**VELOCIZZAZIONE DELLA LINEA ROMA – PESCARA**

**RADDOPPIO FERROVIARIO TRATTA MANOPPELLO – SCAFA**

**LOTTO 2**

**ADDENDUM ALLO STUDIO DI IMPATTO AMBIENTALE**

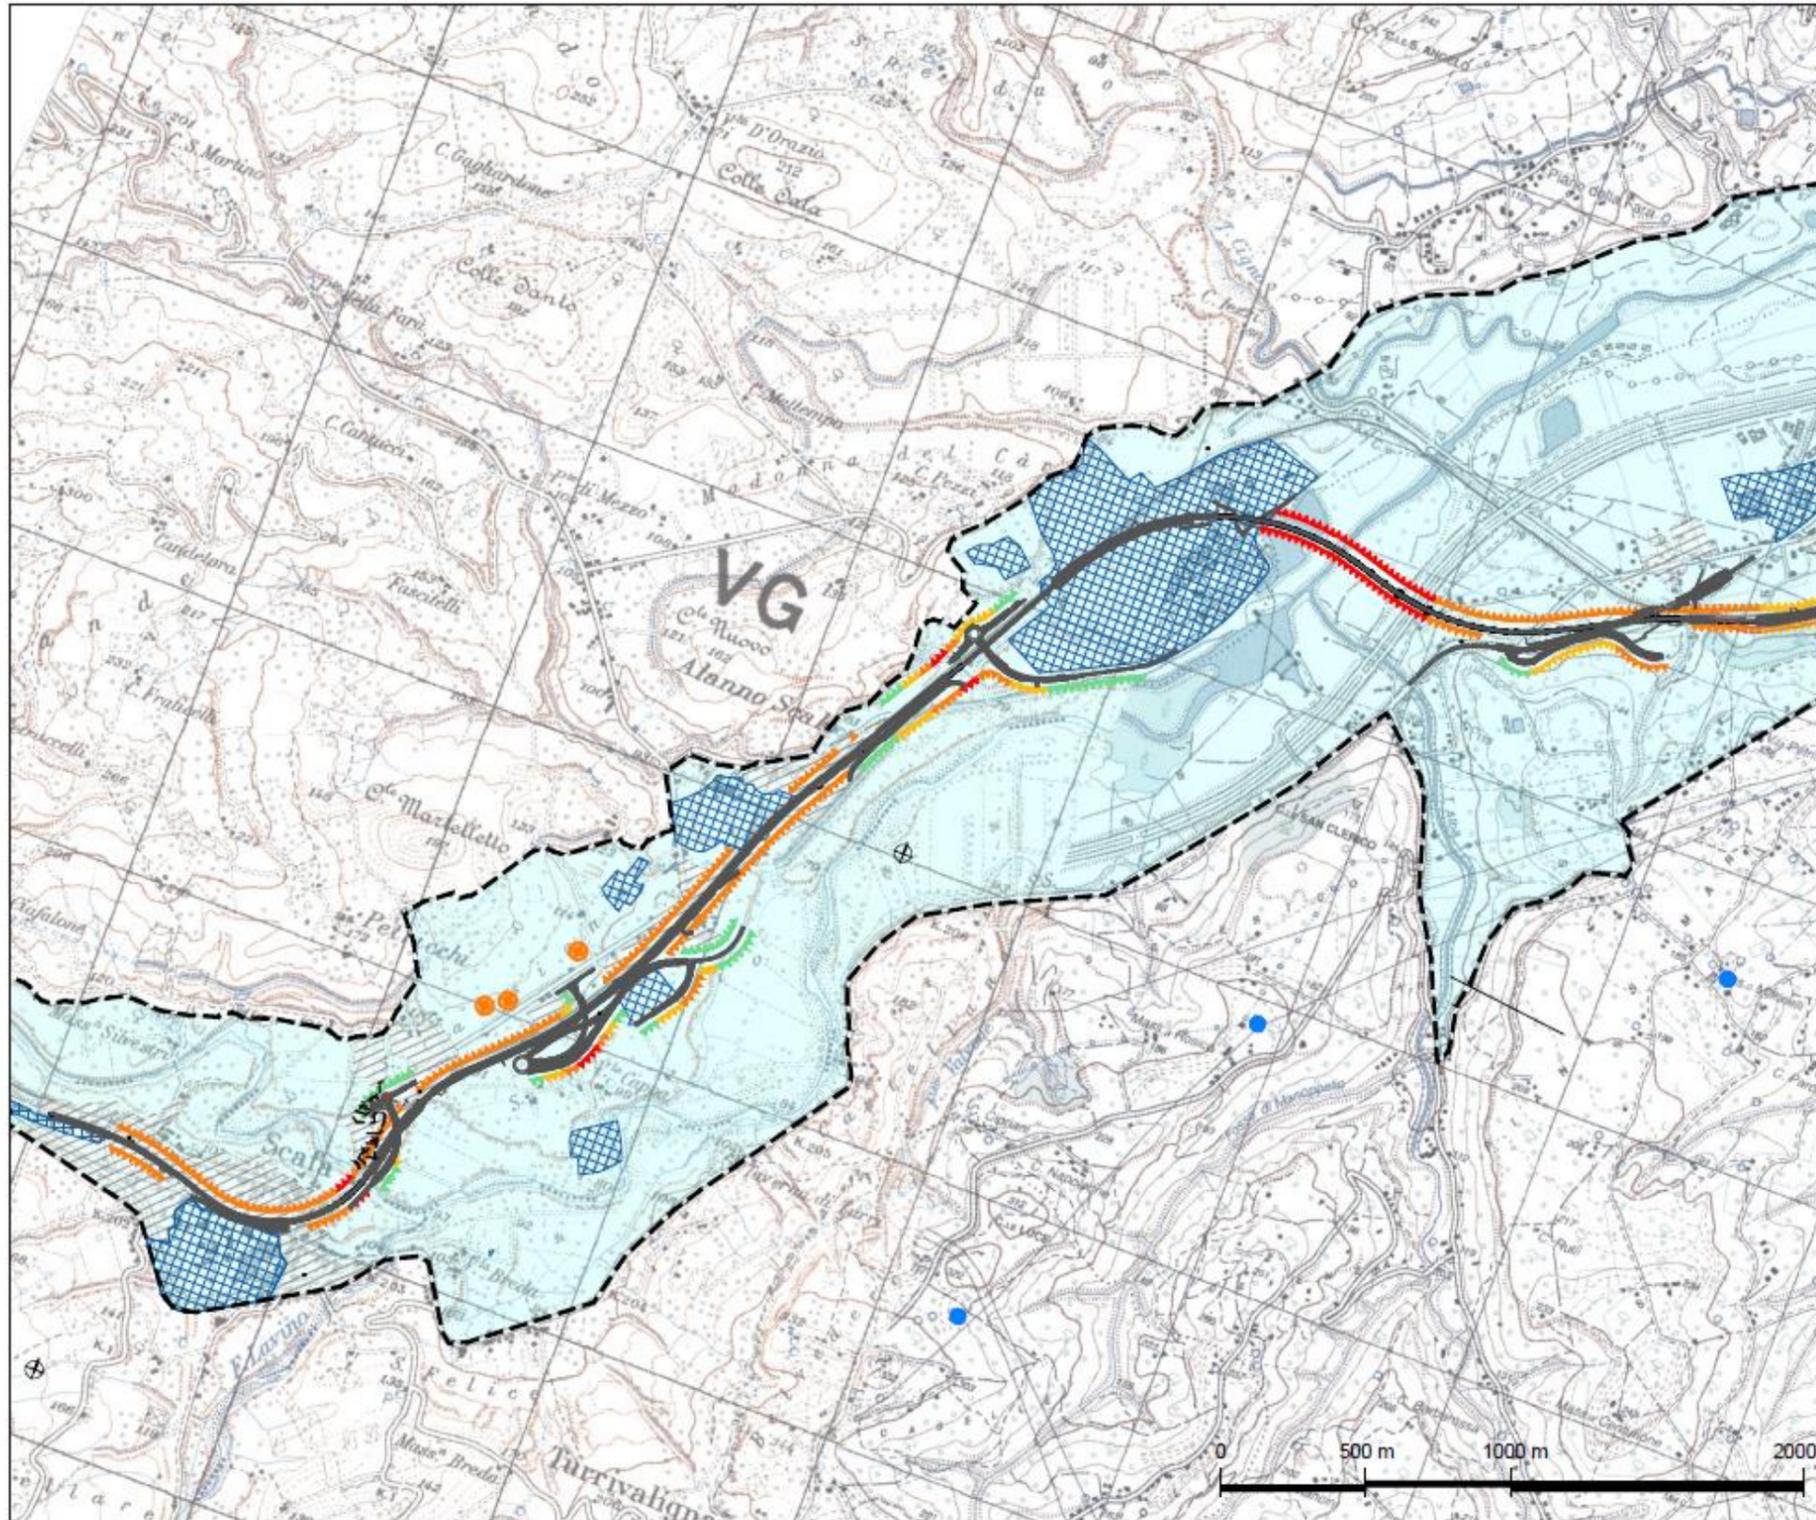
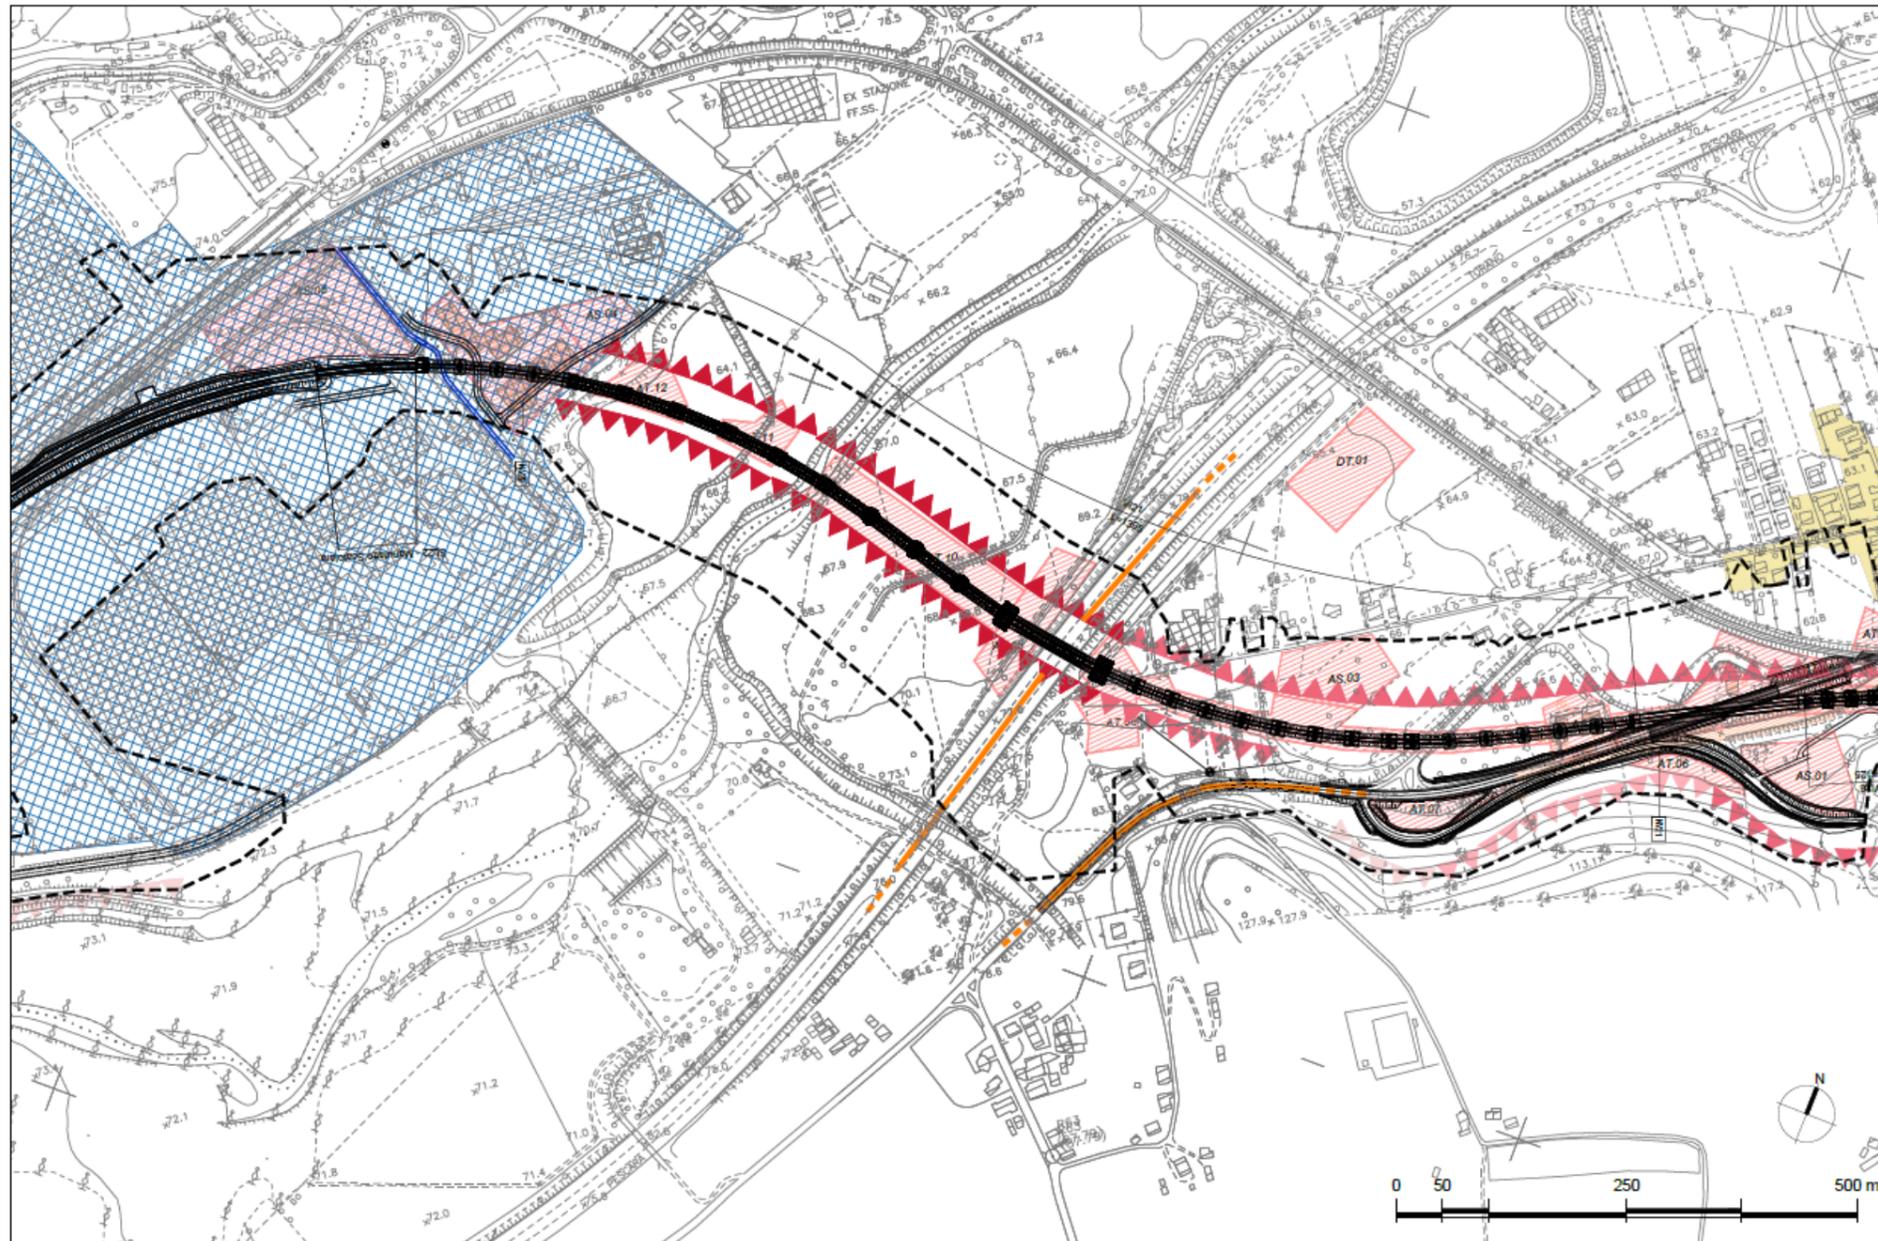
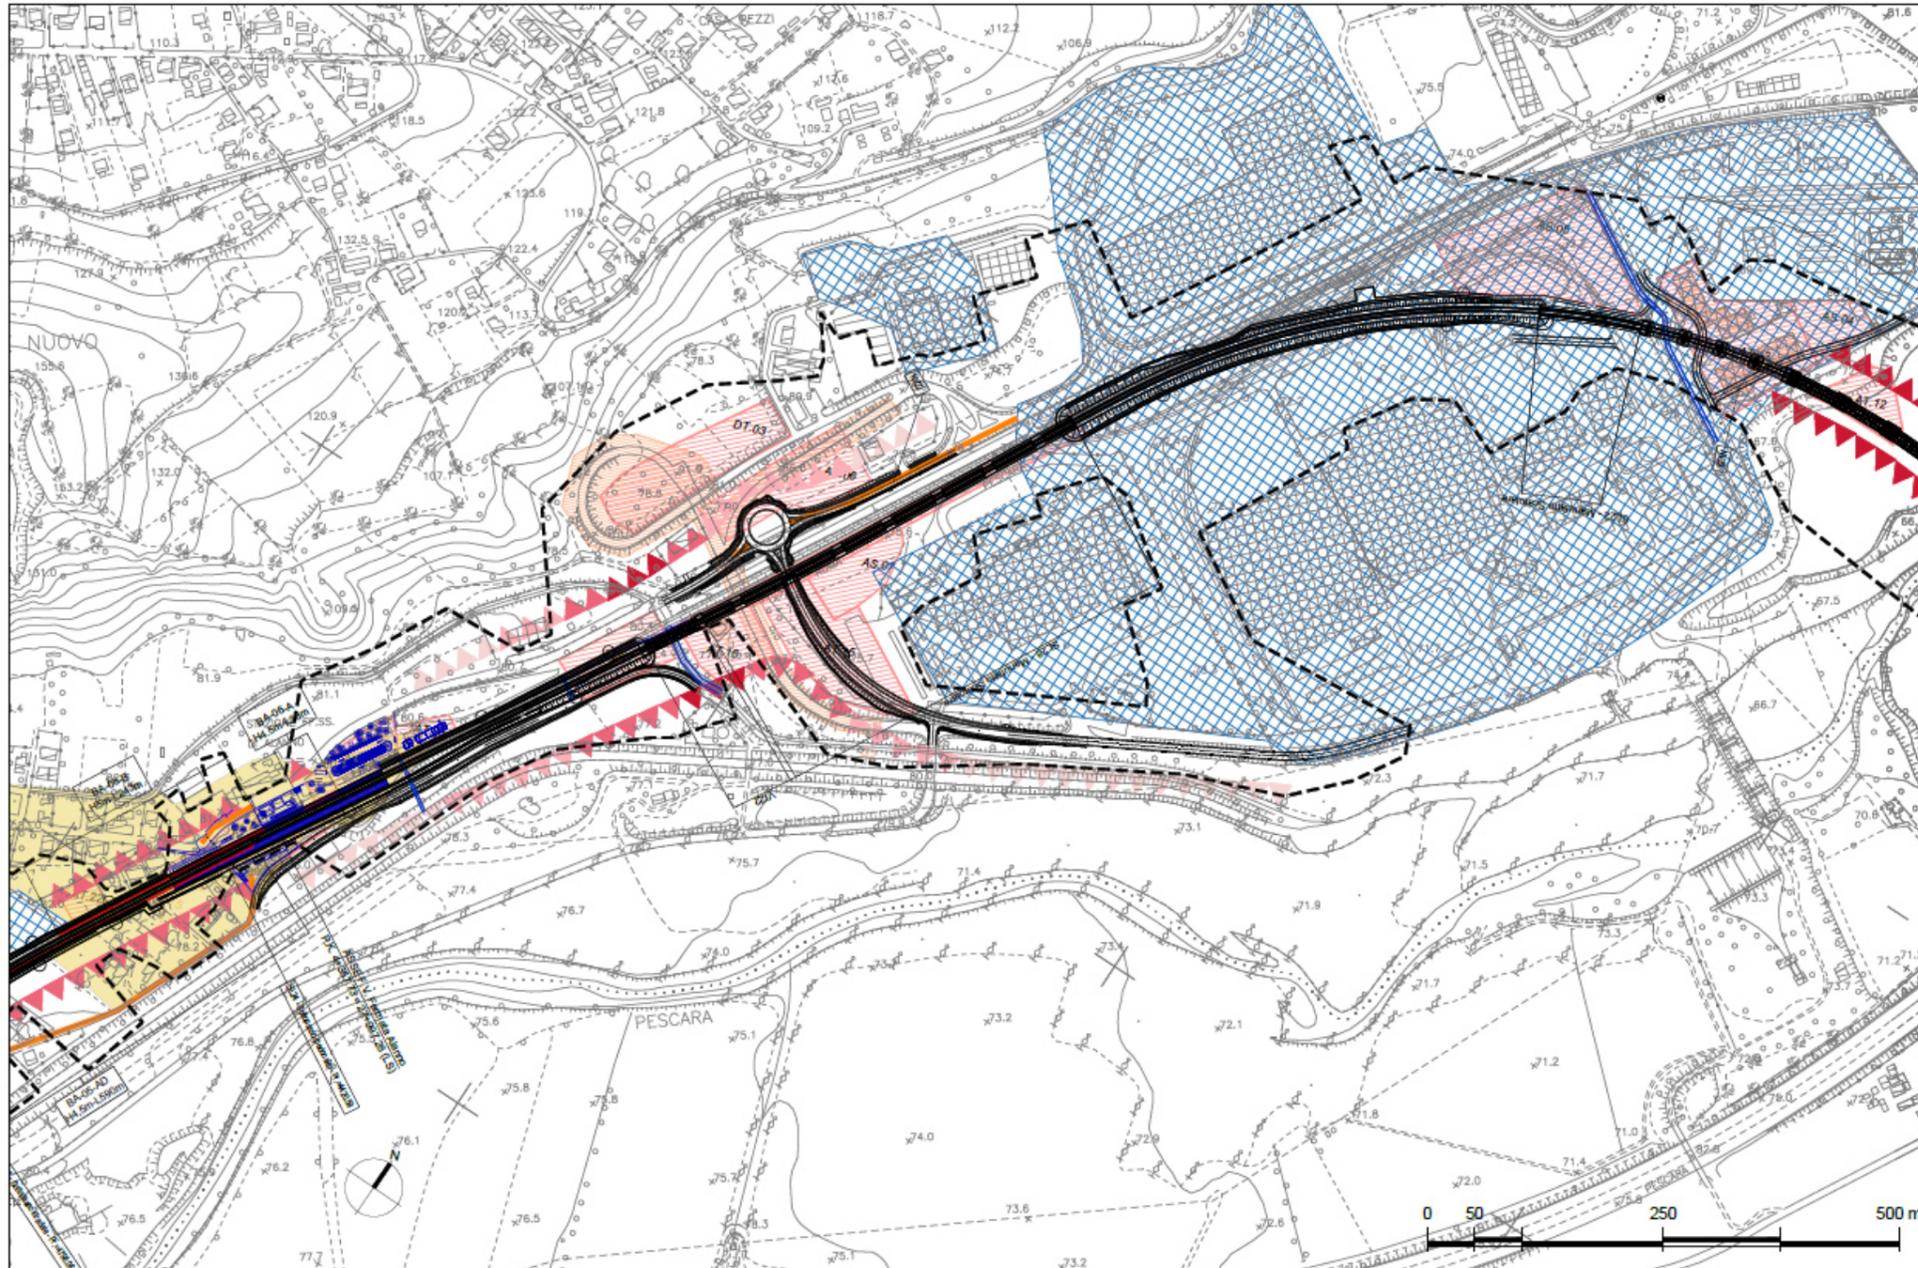
- studio dell'intervisibilità e dell'impatto visuale dell'opera, con l'individuazione dello specifico bacino visuale dell'intero intervento e di tutti gli elementi significativi presenti al suo interno (es. beni culturali, centri, viabilità panoramica, sentieri, edifici rurali, ...) da e verso i quali verificare l'esistenza o meno, anche tramite fotoinserti, di impatti sul paesaggio e sul patrimonio culturale e la loro eventuale entità. Conseguentemente dovrà essere aggiornato il documento "Carta della visualità" con una legenda più ampia e specifica; unita a carta della struttura del paesaggio con uniti beni culturali;

*Al fine di poter accogliere le richieste avanzate si riportano di seguito le analisi aggiuntive svolte.*

*Nelle immagini seguenti in azzurro è riportato il bacino di intervisibilità che presenta una forma longilinea in quanto l'opera è posizionata in un fondovalle. Il bacino è compreso in parte tra l'autostrada a Nord e a sud dalla Via Tiburtina. Solo per alcuni tratti in ambito urbano il progetto risulta visibile dalla viabilità locale.*
